Informe d'auditoria

**PROJECTE BÀSIC I EXECUTIU DEL MERCAT PROVISIONAL DE L'ESTRELLA
JARDINS BAIX GUINARDÓ. BARCELONA**

Juny 2024

Aquest document té per objecte el control de qualitat del "Projecte Bàsic i Executiu del Mercat provisional de l'Estrella. Jardins Baix Guinardó. Barcelona", per encàrrec de l'INSTITUT MUNICIPAL DE MERCATS DE BARCELONA.

Extracte de plànols: Planta de plints i plaques superposades ampliat.

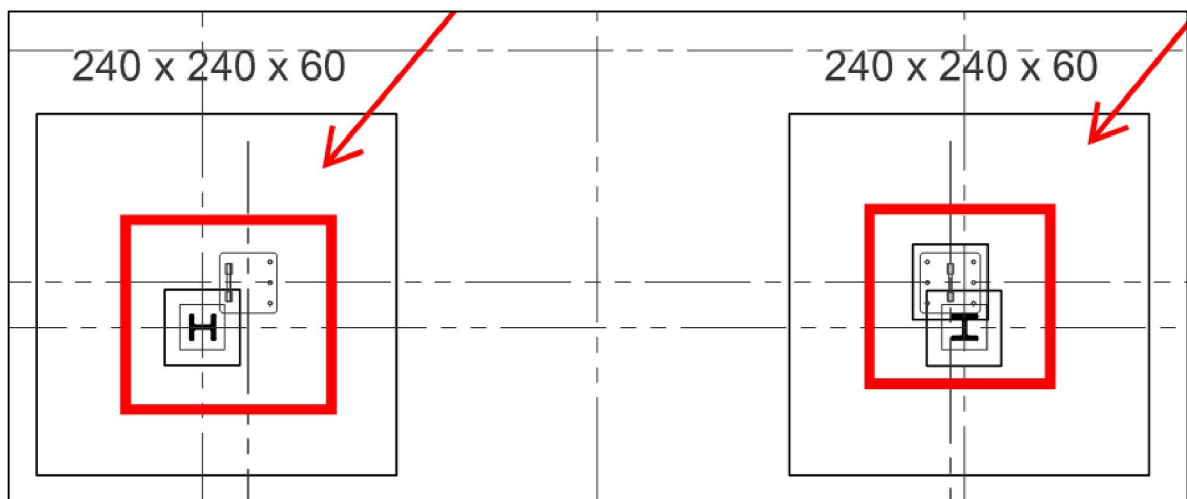
- I. Segons els plànols presentats, hi ha plaques d'ancoratge i plints superposats.

- II. Amb la superposició de plaques considerem que el problema és més greu i s'hauria de resoldre desplaçant els pilars, ja que no veiem factible executar plaques comunes a estructures diferents. Tot el que s'ha exposat s'haurà de considerar llevat que s'hagi fet algun tipus de previsió que no hem sabut trobar ni als plànols ni a la memòria.

Extracte de plànols: Detalls d'unions d'estructura d'acer

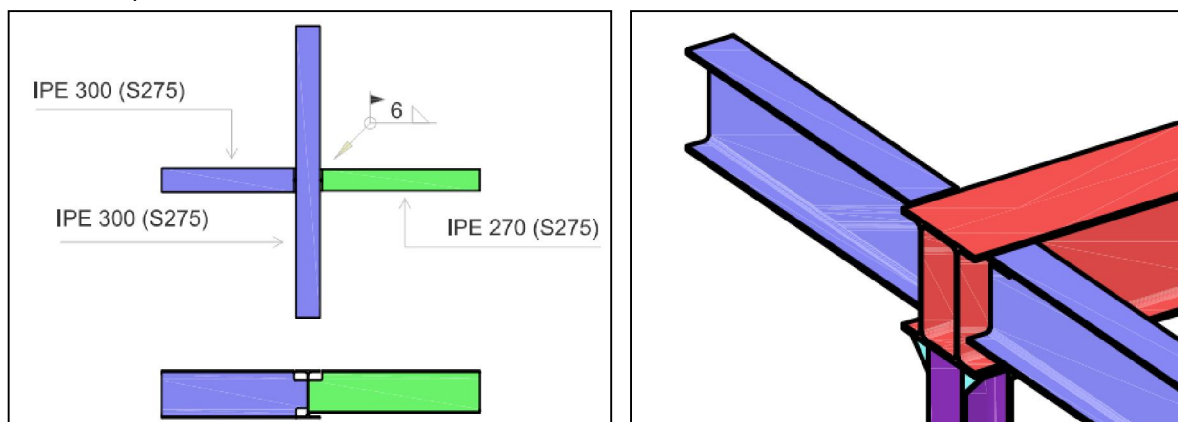
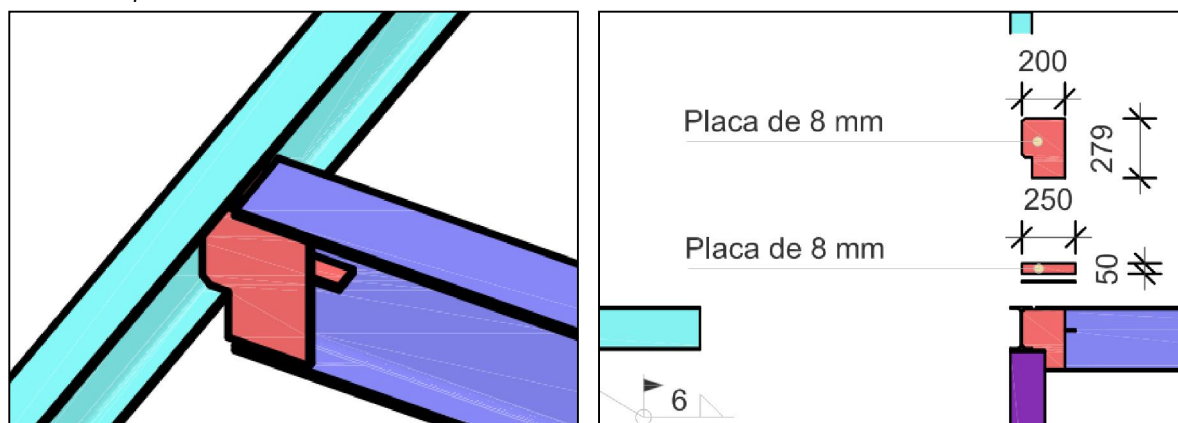
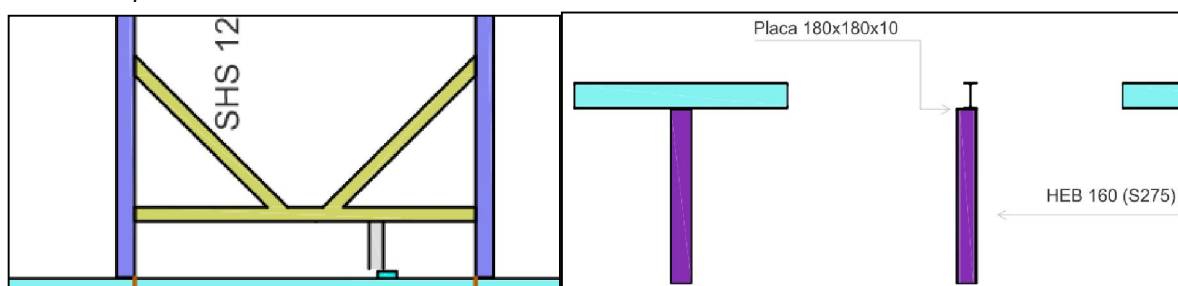
- III. Les unions de l'estructura d'acer haurien de definir-se amb més nivell de detall i acotant com a mínim les distàncies entre eixos de perfils, vores de placa, xapes cartells, detalls de soldadura, etc. S'hauria d'especificar un quadre de soldadures amb simbologia de les mateixes. A tall d'exemple s'afegeixen detalls d'unions observats als plànols que ens semblen insuficients o mínimament definits.

Extracte de plànols: Detalls d'unions de l'estructura de la carpa sense informació.

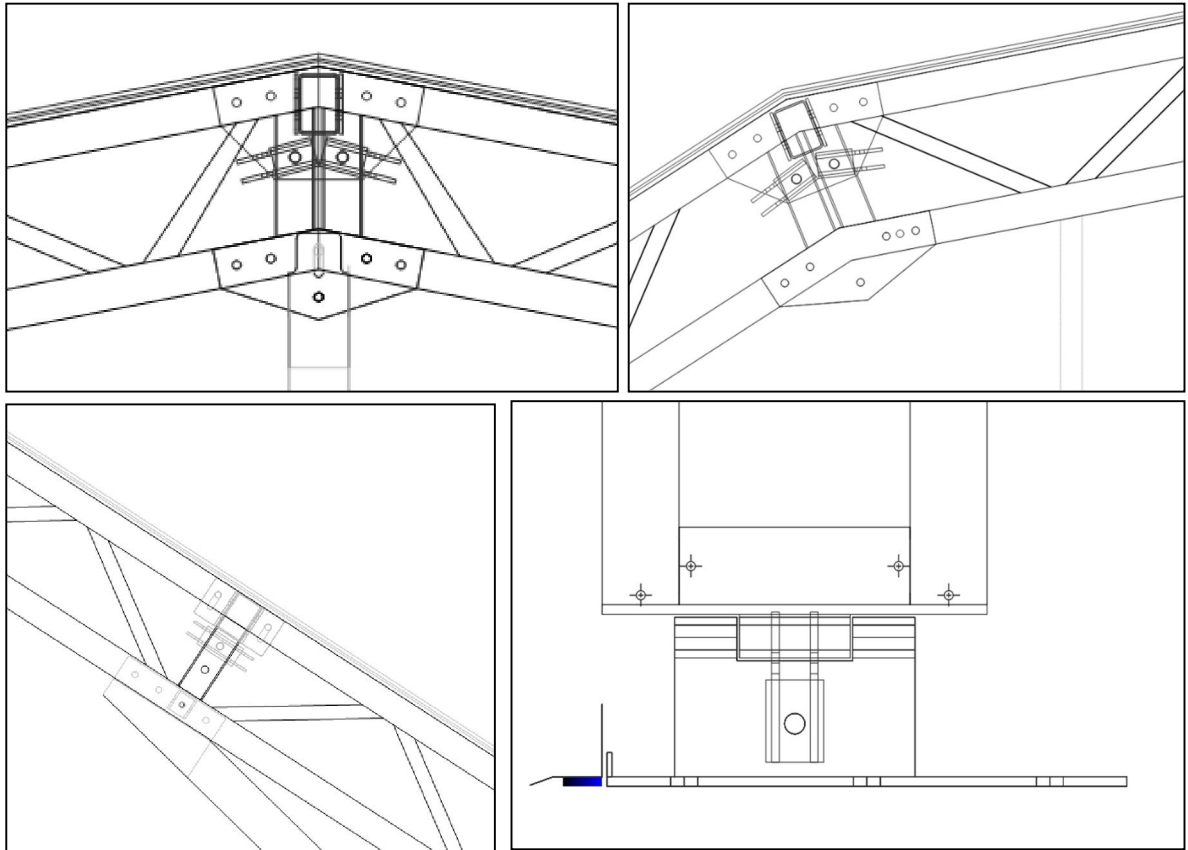
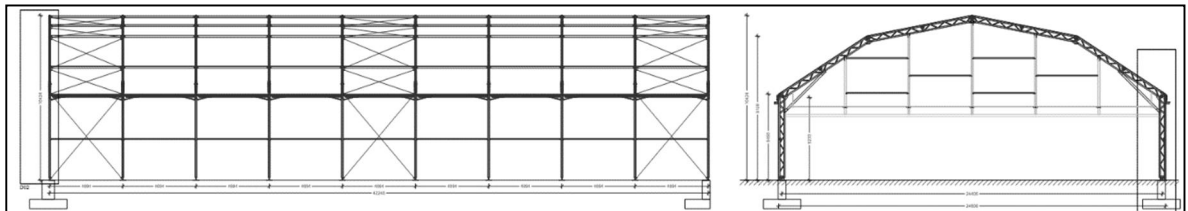
- IV. Si bé en l'annex de càlcul d'estructures es fa un disseny dels pòrtics de la carpa, amb l'entramat respectiu de tubs d'acer, pes propi, càrregues permanents, càrregues de vent i neu, etc. No hi ha detalls de les plaques d'ancoratge, ancoratges, cargols unions i soldadures ni als plànols ni als càlculs. Hem d'entendre que no es defineixen perquè es contractarà una estructura prefabricada com s'estipula al pressupost (Nau poligonal desmuntable model Maxi Space) i amb acer S-355 JR segons càlculs.

Extracte de plànol de fonaments

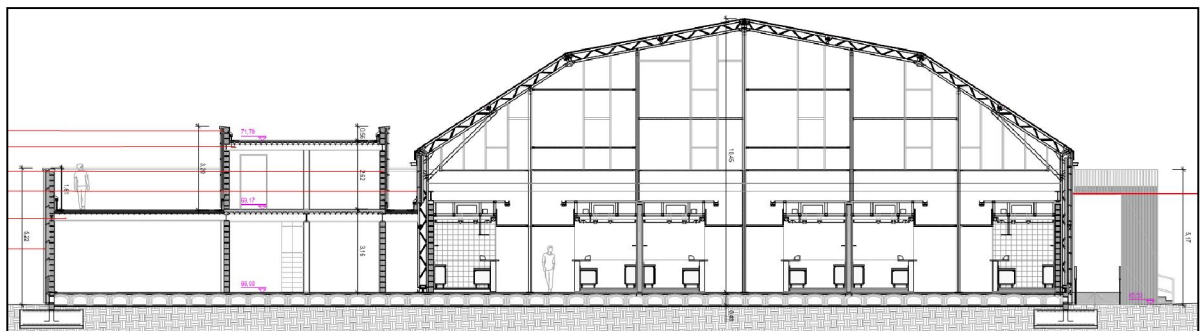
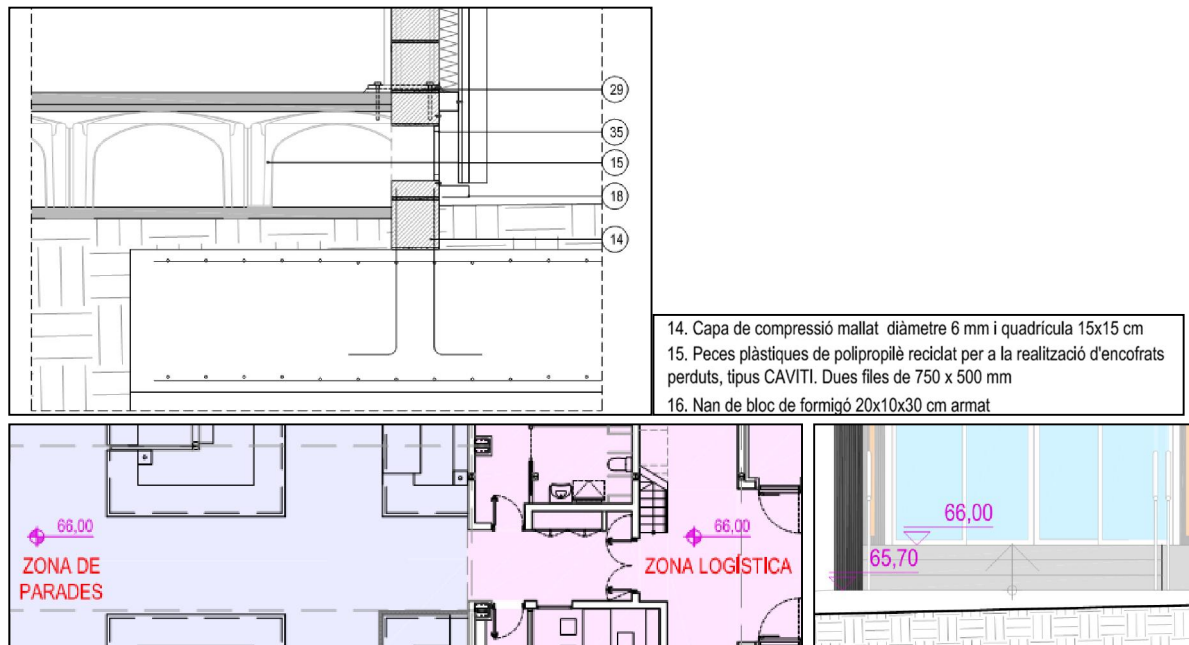
V. S'haurien d'especificar correctament les cotes i alçades de paviment, capa de compressió, motlle de polipropilè (Caviti), formigó base, sobre el terreny, etc. i dibuixar-ne un detall

La cota d'acabat de paviment és +66.00, la cota de base de fonamentació +65.00, cosa que ens dona una distància total de 1.00 m

Segons les dades de diferents documents, la fonamentació té 0.60 m. de cantell, el motlle de polipropilè 0,35 m. i la capa de compressió 0,05 m el que ja suma 1,00 m.

Això vol dir que el formigó base del motlle de propilè el gruix del qual no està determinat (O no ho hem vist) s'hauria d'enrasar per la cara superior amb la fonamentació i el paviment d'acabat sobre el formigó a sobre dels motlles haurà de tenir un gruix menyspreable. El pla esquemàtic de detalls d'arquitectura dona lloc a errors d'interpretació ja que no és correcte. Aquest tipus de detalls no s'hauria de deduir analitzant documents diferents sinó que ha d'estar correctament definit.

Extracte de l'annex de geotècnia: Emplaçament i cota de sondejo.

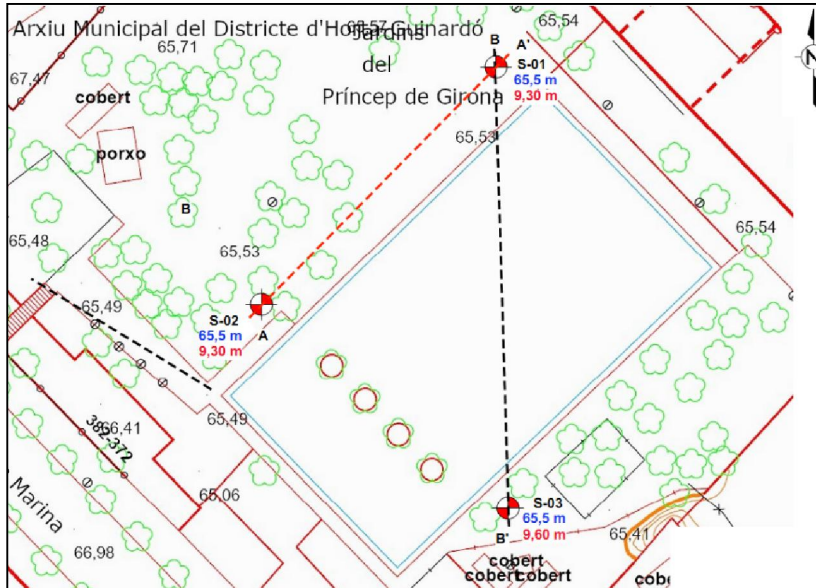
VI. Segons plànol de fonaments, les sabates s'han d'emplaçar a la cota +65.00, que se situa 50 cm. per sota de la cota del terreny actual al voltant de la cota +65,50. Així ho descriuen el plànol de geotècnia, indicatiu de la posició dels sondejos S-01, S-02 i S-03, l'extracte dels quals s'adjunta.

A més, s'exposa clarament que les fonamentacions es recolzaran a l'estrat "Q" de dipòsit quaternaris

Segons els perfils de sondejos aquest estrat s'emplaça 1.00 m, 1.00 m. i 1,80 m. per sota de la boca dels sondejos S-01, S-02 i S-03 respectivament. Per tant se situaria a les cotes +64.50 i +63.70, és a dir 0,50 i 1,30 m. sota les fonamentacions. Per tant, s'hauria de definir als plànols una secció transversal amb el tipus de reblliment previst i les seves característiques de compactació per arribar a la unitat "Q" i assolir la tensió admissible necessària per disseny.

Extracte del plànol núm. 30.

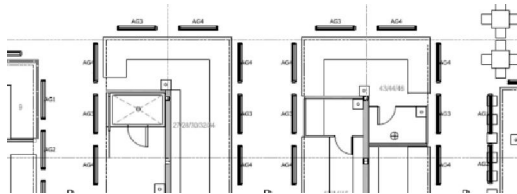
- IV. Cels rasos de parades.** Per evitar col·lisions amb l'arquitectura, en la documentació gràfica d'instal·lacions no es detecta que el projecte prevegi la posició de l'enllumenat interior de les parades ni el de damunt dels mostradors. En la documentació gràfica d'instal·lacions només s'ha detectat l'enllumenat exterior a la parada, damunt de la estructura de la parada. Aquest punt atén a la petició del IMMB segons la qual cada parada a de gaudir de 3 nivells d'enllumenat: exterior damunt de l'estructura, damunt dels mostradors, i interior de la parada. *El projecte no aporta cap detall específic de cadascuna de les parades a nivell gràfic. S'ha fet una estimació de cost de tot l'equipament incloent totes les instal·lacions d'enllumenat. I addicionalment, el projecte contempla el cost per reformar 4 parades més com a previsió (EPIM33).*

No obstant, serà cabdal definir-ho tot plegat a obra mitjançant replantejos.

Extracte del plànol núm. 10.

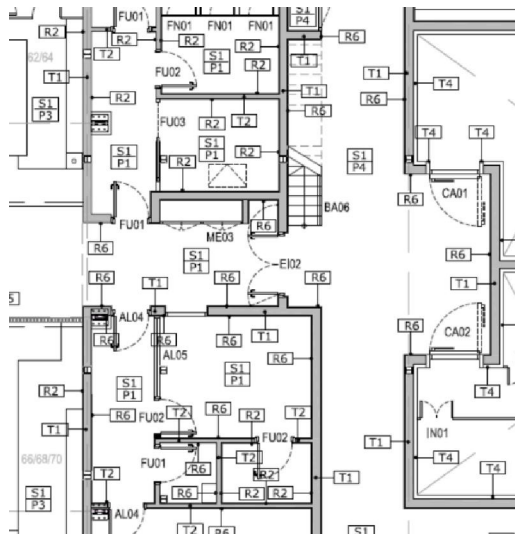
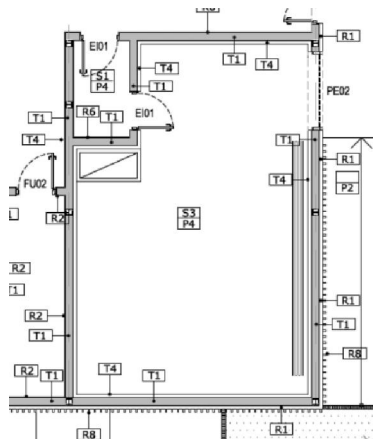
- VI. Arrambadors a zones de pas cap a magatzems.** La documentació gràfica del projecte preveu el revestiment R6 (arrebossat i pintat) en algunes zones de pas cap al magatzems (en altres zones no ho defineix). Es recomana prescindir d'aquest acabat en aquests passos, i disposar d'un revestiment més resistent a mode d'arrambador (xapa llagrimada) fins a cota 160 cm. per damunt del paviment acabat. Del pressupost i estat d'amidaments es dedueix que així s'ha previst, però si fos així, existeix incoherència amb la documentació gràfica.

S'han previst arrambadors en la partida 14 (P83Q1-AAMD) del capítol 02 – Revestiments interiors, però no s'aprecia en la documentació gràfica. S'haurà de replantejar en obra el desenvolupament d'aquests arrambadors.

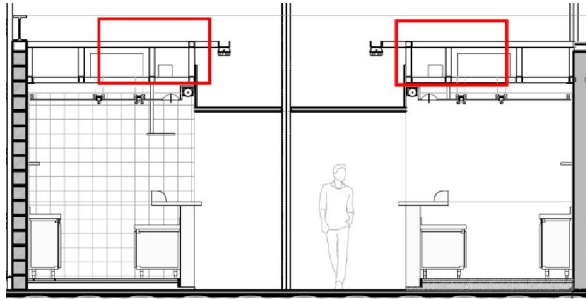
VIII. Plataformes de treball per manteniment. No es detecta que el projecte prevegi l'accés a les "cobertes" de les parades, per poder realitzar-hi el manteniment (d'instal·lacions elèctriques, de telecomunicacions, etc.). S'hauria de poder transitar per algunes "passarel·les", amb paviment de relliga, línia de vida i punts de subjecció des d'escales d'accés hipotètiques.

Marcades amb rectangle vermell les zones a les que s'està fent menció, per on hi passaran les safates de cablejat elèctric, de telecomunicacions, etc.

Extracte del plànol 36, on s'aprecia una de les 2 buneres en tots els passadissos.

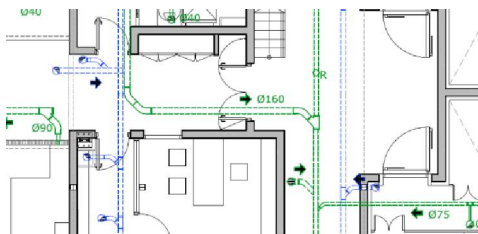
X. Desguassos a passos cap a magatzems. Es localitzen 2 buneres en tota la zona de pas cap a les cambres frigorífiques i magatzems. Convindria revisar si son suficients, afegint potser interceptors lineals davant dels accessos a les cambres frigorífiques i magatzems.

A la documentació gràfica no es detecta cap increment de buneres a les zones de pas cap a les cambres frigorífiques i magatzems. Durant l'obra serà cabdal revisar si les que preveu el projecte son suficients, afegint si calguessin interceptors lineals davant dels accessos a les cambres frigorífiques i magatzems.
